STABILIMENTO DI TARANTO

**OGGETTO: "ILVA S.P.A. Stabilimento di Taranto - Comunicazione modifiche non sostanziali ai sensi dell'art. 5, comma 1, lettere l) ed l-bis), del D. Lgs. 152/06 e ss.mm.ii - Decreto DVA-DEC-2011-0000450 del 04/08/2011"**

***MODIFICA DEI CICLI***  
***SERVIZI DI STABILIMENTO,***  
***PRODUZIONE GHISA ED ACCIAIO,***  
***PRODUZIONE LAMINATI A CALDO,***  
***ZINCATURA A CALDO,***  
***RIVESTIMENTO TUBI E***  
***PRODUZIONE CALCE***

# 1. Realizzazione nuove postazioni c/o officine OME e CAP - Fase 18

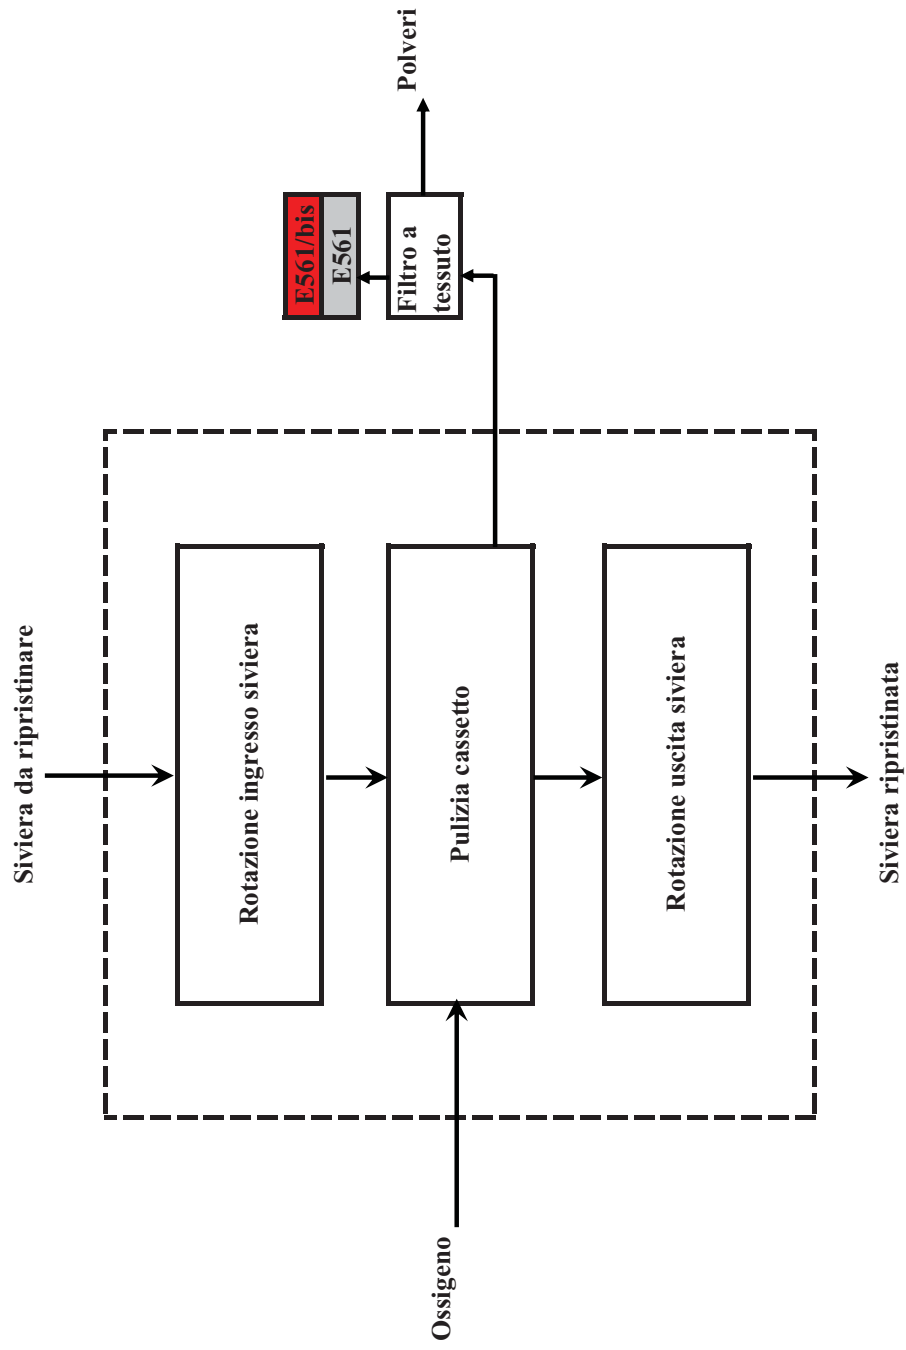
- n. 1 postazione per saldatura e molatura presso l'officina OME;
- n. 1 postazione per scricatura e n. 1 postazione per ossitaglio presso l'officina CAP.

Nell'ambito dello stesso intervento i camini aventi sigla emissiva E26/8, E27/11 e E27/12, già autorizzati con decreto ministeriale DVA-DEC-2011-0000450 del 04/08/2011 e ad oggi non più utilizzati, verranno dismessi.

L'intervento prevede n. 3 nuovi punti di emissione in atmosfera aventi sigle emissive E37 (scricatura), E38 (ossitaglio) e E39 (saldatura/molatura) presso le nuove postazioni dedicate.

I nuovi punti di emissione dovranno quindi essere inseriti nelle tabelle 236, 237 e 332 del Parere Istruttorio, e nelle tabelle 105 e 107 del PMC, mentre i codici emissivi E26/8, E27/11 e E27/12 verranno di conseguenza eliminati.

## 2. Realizzazione n. 2 impianti gira-siviere c/o ACC/2 - Fase 1.14

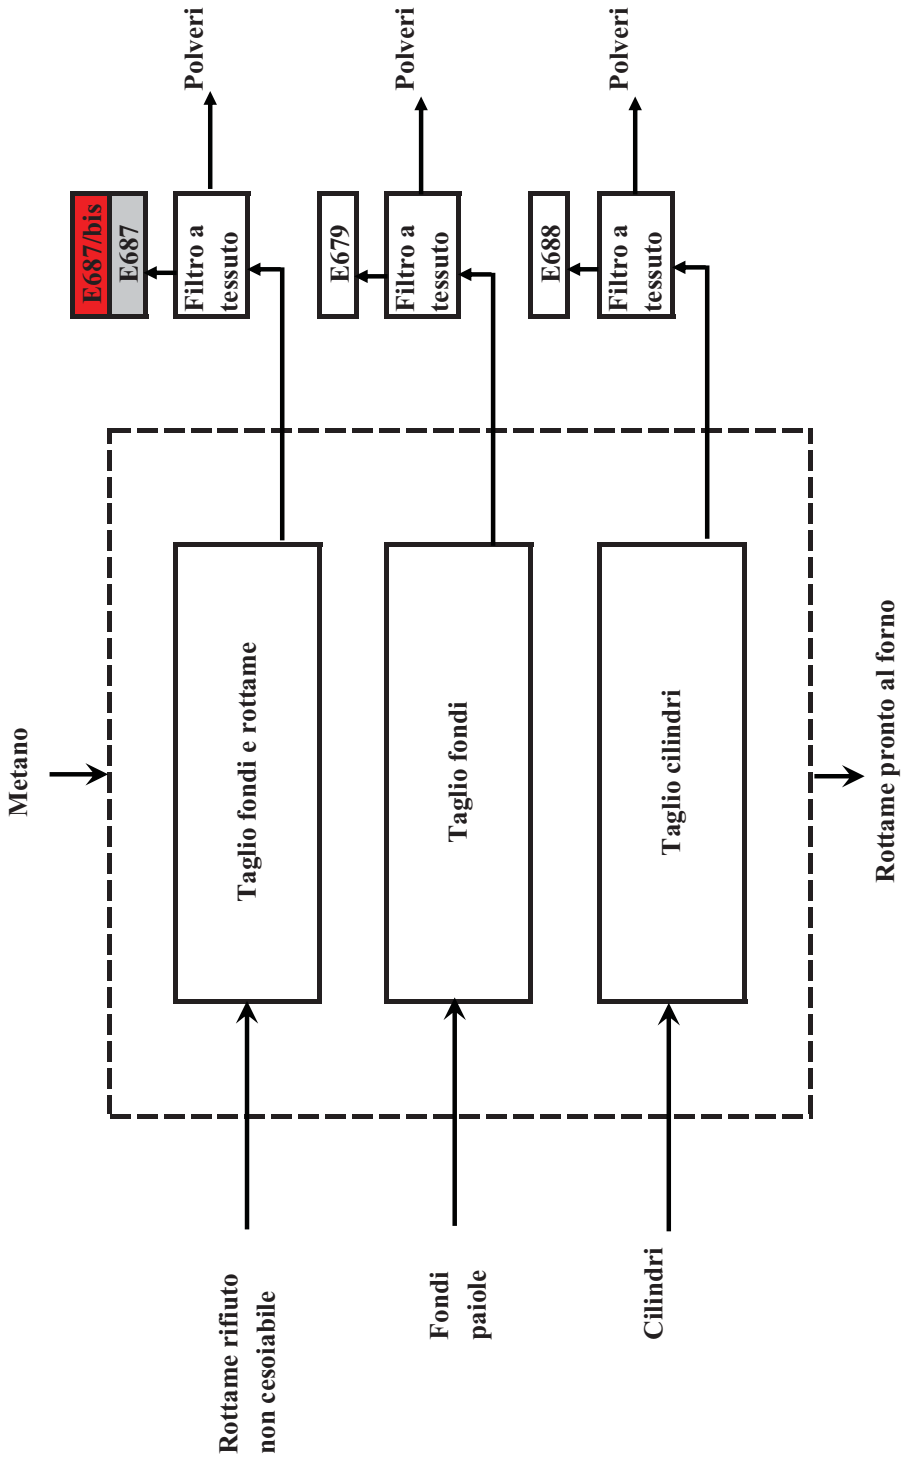
L'intervento previsto consiste nell'installazione di n. 2 nuove postazioni gira-siviere a servizio degli impianti ACC/2. Le nuove postazioni saranno dotate di carri attrezzati per l'aspirazione delle polveri generate durante le operazioni.

L'effluente gassoso captato dai carri attrezzati dei nuovi gira-siviere verrà inviato al sistema di abbattimento delle emissioni E561 attualmente al servizio dell'impianto di trattamento acciaio in siviera RH-OB, che verrà rinominato E561/bis, mentre l'RH-OB sarà asservito dal sistema di abbattimento di cui al codice emissivo E551/b, già esistente ed inserito in AIA.

Il nuovo codice emissivo E561/bis dovrà quindi essere inserito nelle tabelle 148, 149 e 304 del Parere Istruttorio, e nelle tabelle 49 e 50 del PMC, mentre il codice emissivo E561 verrà di conseguenza eliminato.

#### 4. Realizzazione n. 2 impianti molatura bramme c/o COB/4-5 - Fase 4.1

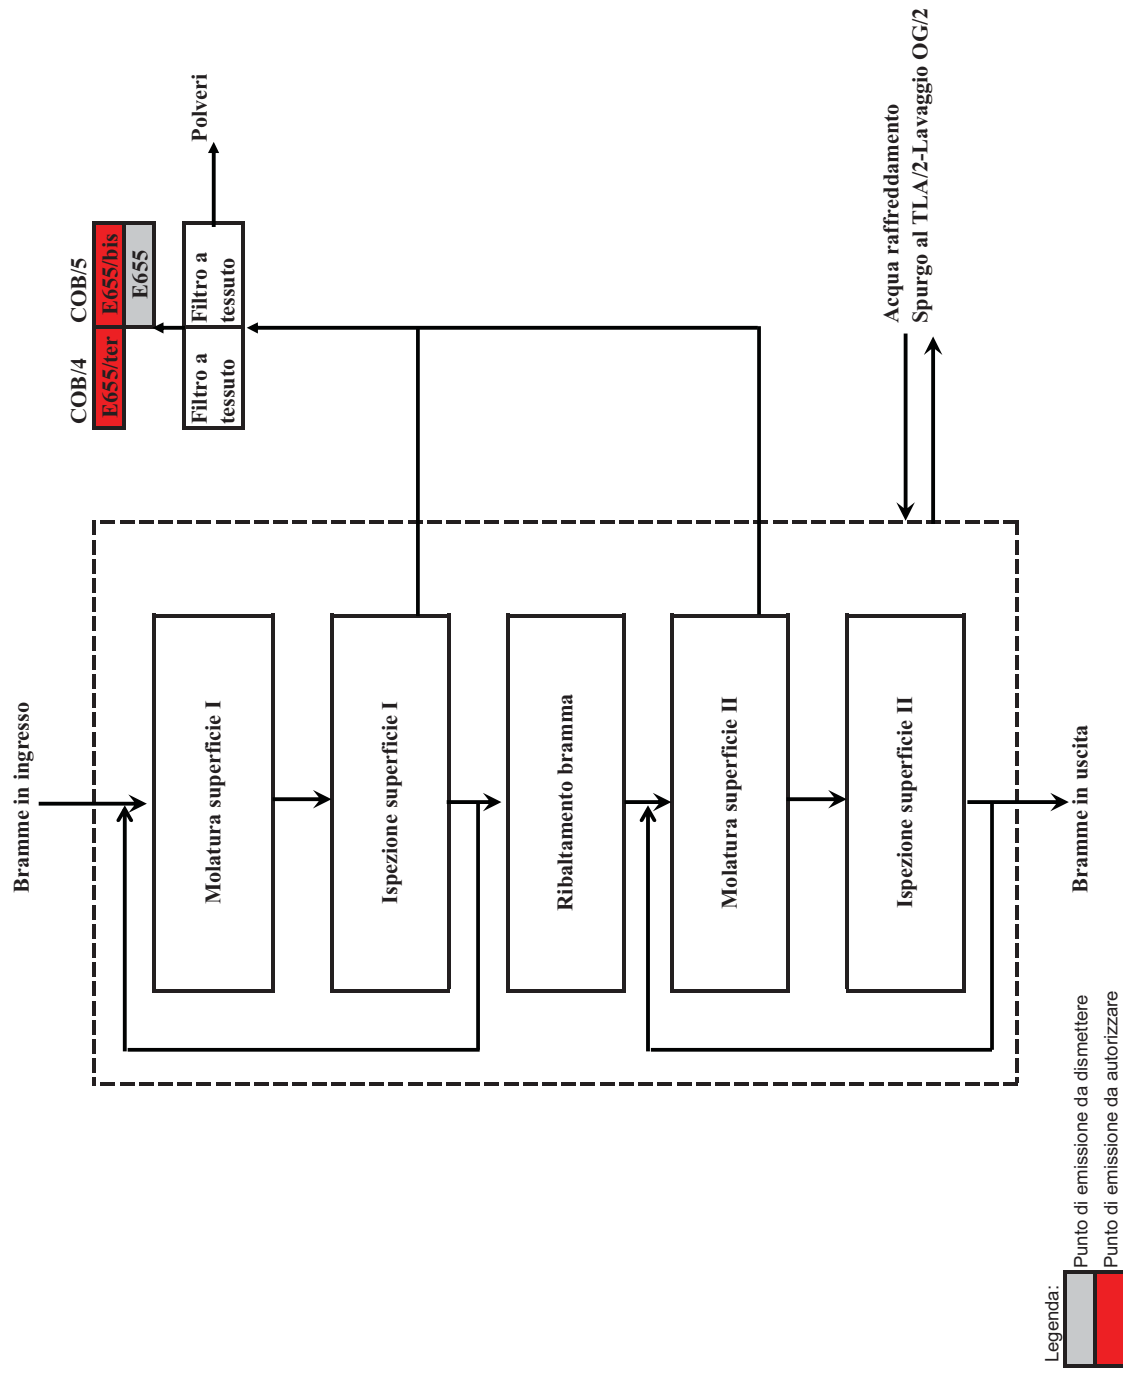
L'intervento previsto consiste nella realizzazione di n. 2 nuovi impianti di molatura bramme da installare presso COB/4 e COB/5.

L'aria polverosa prodotta dall'impianto di molatura bramme presso COB/4 verrà aspirata, trattata mediante filtri a tessuto ed evacuata attraverso un nuovo punto di emissione avente sigla emissiva E655/ter.

Le polveri prodotte dalla molatrice installata presso COB/5 saranno invece captate dallo stesso impianto di depolverazione con filtri a tessuto attualmente associato all'operazione di sfiammatura bramme; l'aria depurata sarà espulsa in atmosfera attraverso il camino esistente avente codice emissivo E655, che sarà rinominato E655/bis.

I nuovi codici emissivi dovranno quindi essere inseriti nelle tabelle 154, 155 e 306 del Parere Istruttorio, e nelle tabelle 53 e 54 del PMC, mentre il codice emissivo E655 verrà di conseguenza eliminato.

## 5. Modifica impianto di passivazione c/o ZNC/2 - Fase 5.4

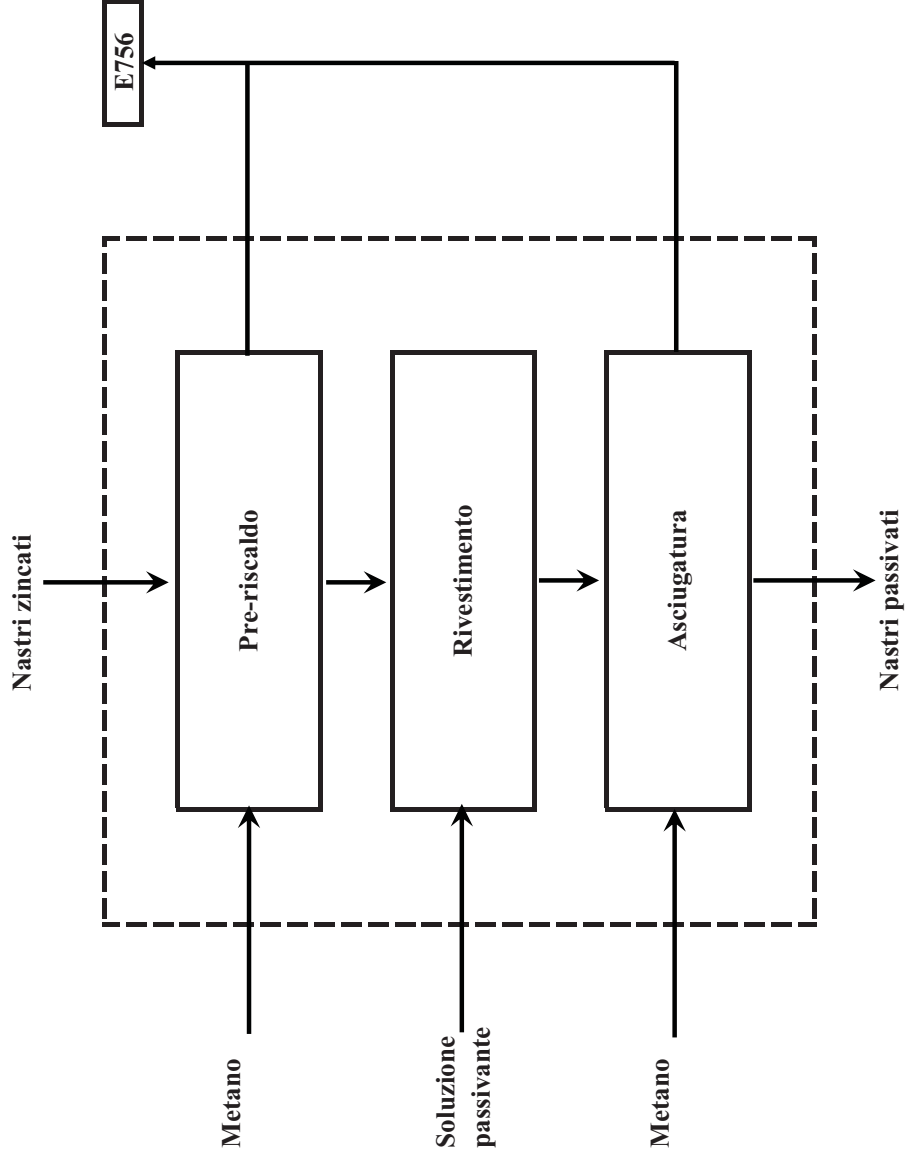
Nel progetto definitivo della nuova linea ZNC/2 è stato invece proposto un impianto di passivazione con rulli applicatori; a differenza del progetto preliminare, non è stato previsto lo scrubber per il trattamento degli effluenti gassosi della passivazione.

Le emissioni gassose generate in fase di pre-riscaldamento e di asciugatura post passivazione del nastro verranno convogliate al camino avente sigla emissiva E756, con  $H = 32$  m e  $\varnothing = 400$  mm.

Per il punto di emissione non è stato previsto lo scrubber per il trattamento degli effluenti gassosi della passivazione come invece proposto nel progetto preliminare. La concentrazione di Cr totale allo scarico risulterà non superiore a  $2$  mg/Nm<sup>3</sup> rispetto ai 4 previsti in fase preliminare (modifica tabb. 180, 181 e 316 del Parere Istruttorio e tabb. 73 e 74 del PMC).

## 6. Realizzazione impianto decapaggio tubi c/o RIV/3, RIV/6 - Fase 8

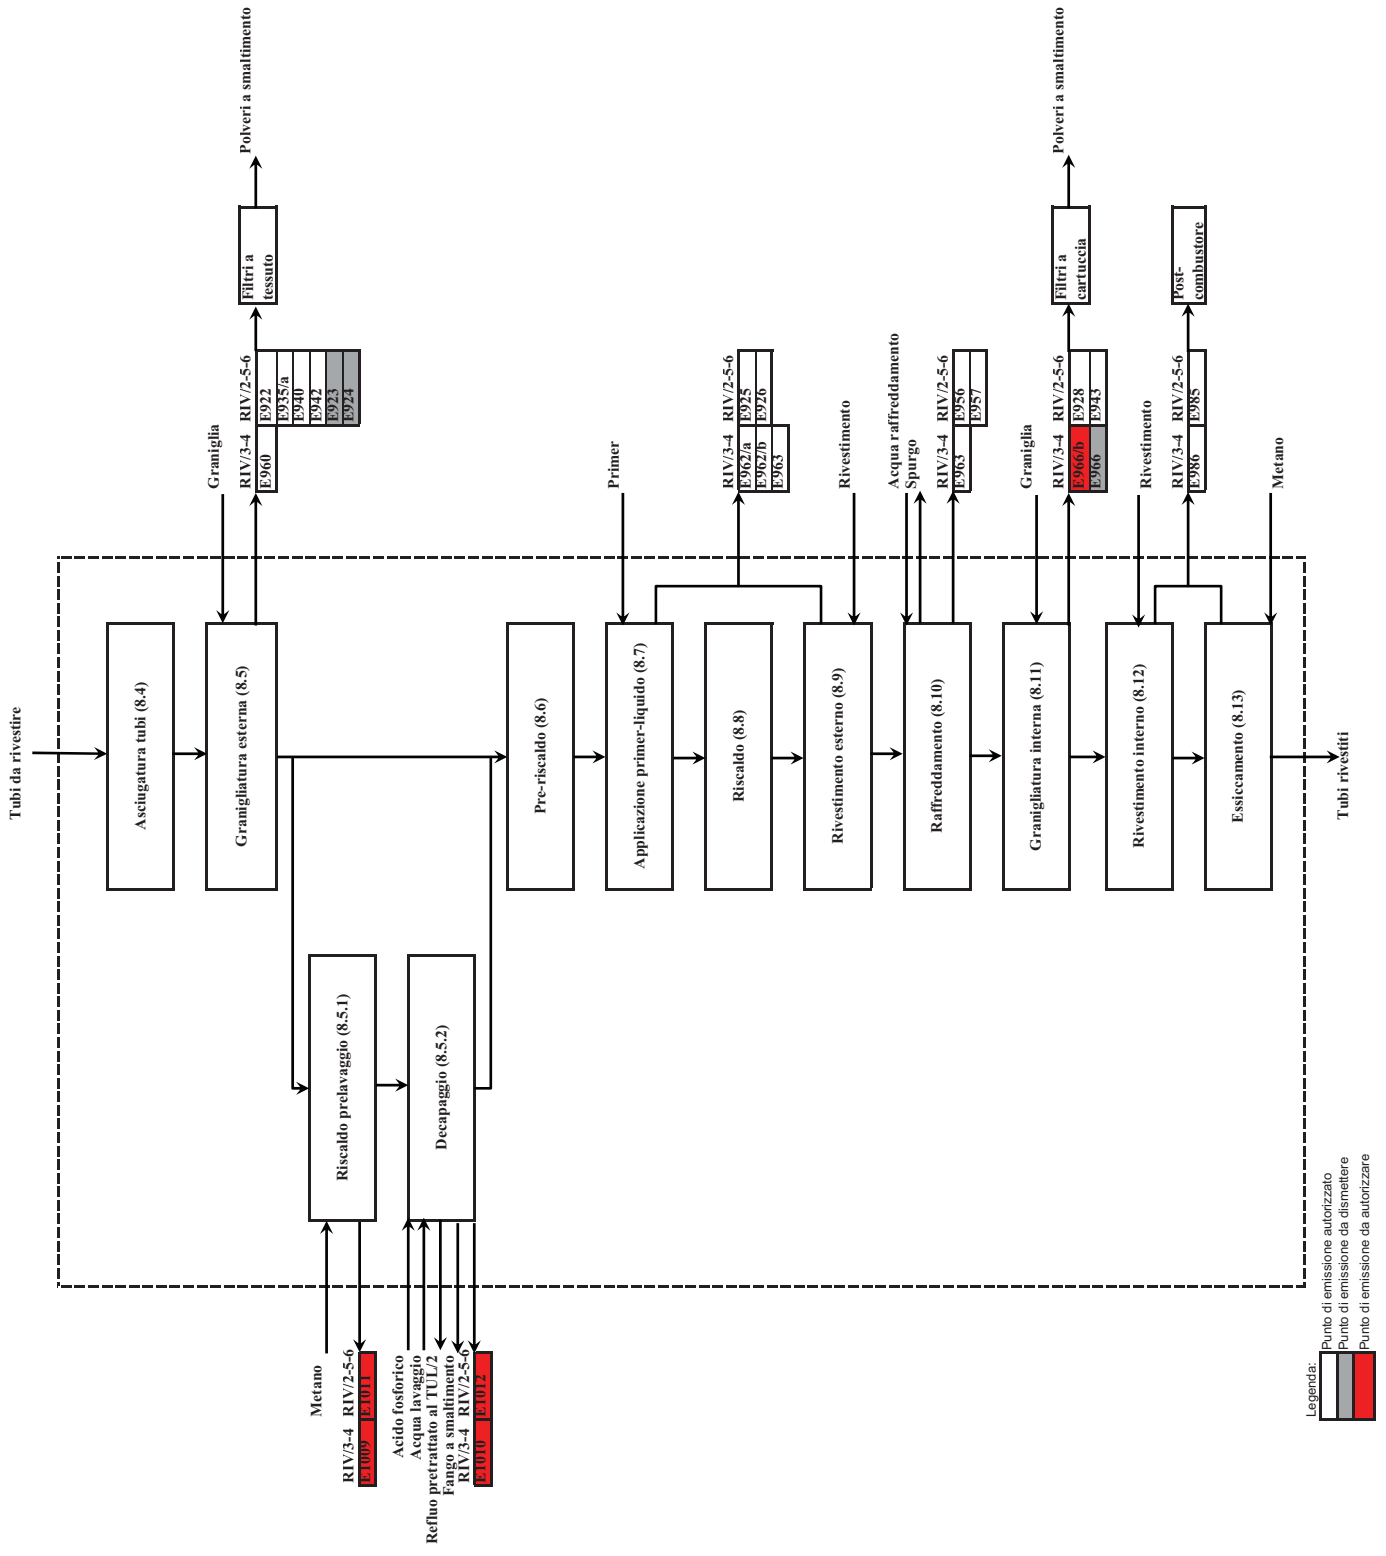
L'intervento previsto consiste nella realizzazione di n. 2 nuovi impianti di decapaggio tubi con acido fosforico prima della verniciatura, da installare presso RIV/3 e RIV/6.

Dopo la granigliatura esterna (Fase 8.5) il tubo verrà riscaldato in appositi forni (Fase 8.5.1) e decapato con una soluzione al 5% di acido fosforico (Fase 8.5.2).

## 7. Installazione nuovo impianto di depolverazione secondaria calce idrata c/o FOC/1 - Fase 6.2

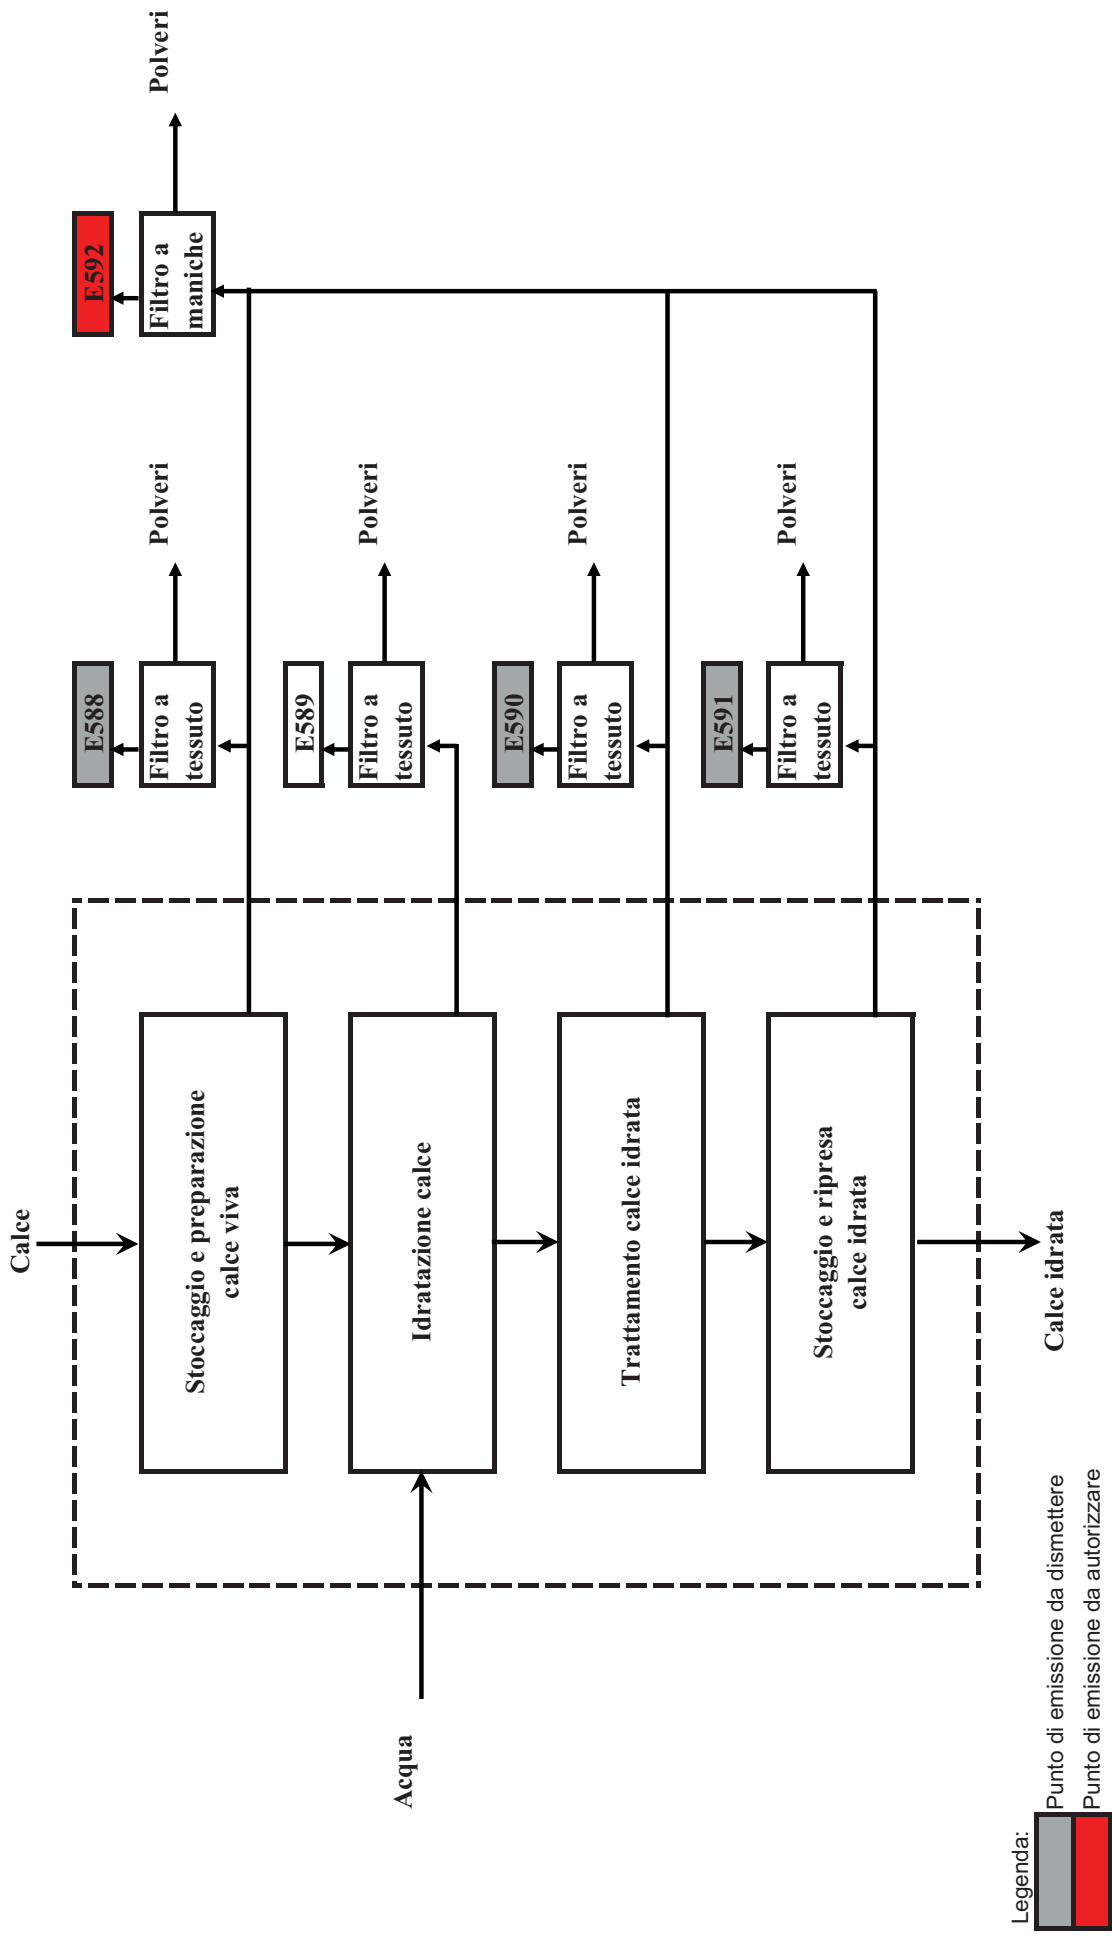
### **6.1. Installazione nuovo impianto di depolverazione secondaria calce idrata c/o FOC/1**
